Erneuerung Dr.-Josef-Lamby-Straße/Am Hoerfeld

hier: Ergebnisbericht über die Bürgerbeteiligung

Vorlage Federführende Dienststelle: Fachbereich Stadtentwicklung und Verkehrsanlagen Beteiligte Dienststelle/n:	Vorlage-Nr: FB 61/1231/WP17 Status: öffentlich AZ: Datum: 01.07.2019 Verfasser: Dez. III / FB 61/300									
Dr. Josef-Lamby-Straße/Am Hoerfeld - Straßenerneuerung										
Beratungsfolge:

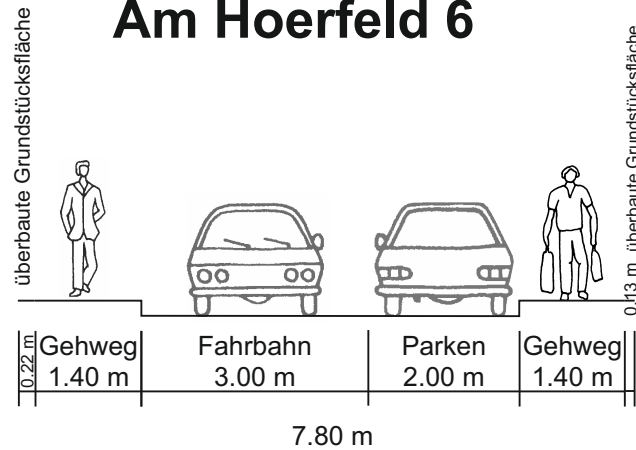
- Bei der Überlegung wie Parkplätze geschaffen werden könnten, stellte sich eine Frage: in der Dr.-Josef-Lamby-Str. gibt es Wohnblocks, die ihren Mietern keine eigenen Parkplätze zur Verfügung stellen. Wäre es möglich, auf subjektiv nicht genutzten Flächen, Parkplätze zu schaffen? Somit könnte den Mietern/Eigentümern ein fester Parkplatz zugeordnet werden. Diese Flächen würden zum großen Teil auf den privaten Grundstücksflächen aber evtl. auch auf der öffentlichen Fläche sein, siehe beigefügtes Bild.

Wäre dies ihrer Meinung nach eine Möglichkeit? Würden sie in so einem Fall das Gespräch mit den Grundstücksbesitzern suchen?

Grundsätzlich wäre es möglich nicht genutzte Flächen für Parkplätze zur Verfügung zu stellen. Jedoch sollten Zufahrten aus Gründen des Fußgängerschutzes und zur Erhaltung des öffentlichen Parkraums so schmal wie möglich sein. Derart viele Parkplätze nebeneinander, die senkrecht von der Straße angefahren werden, sind in Aachen nach dem heute geltenden Standard nicht mehr gestattet.
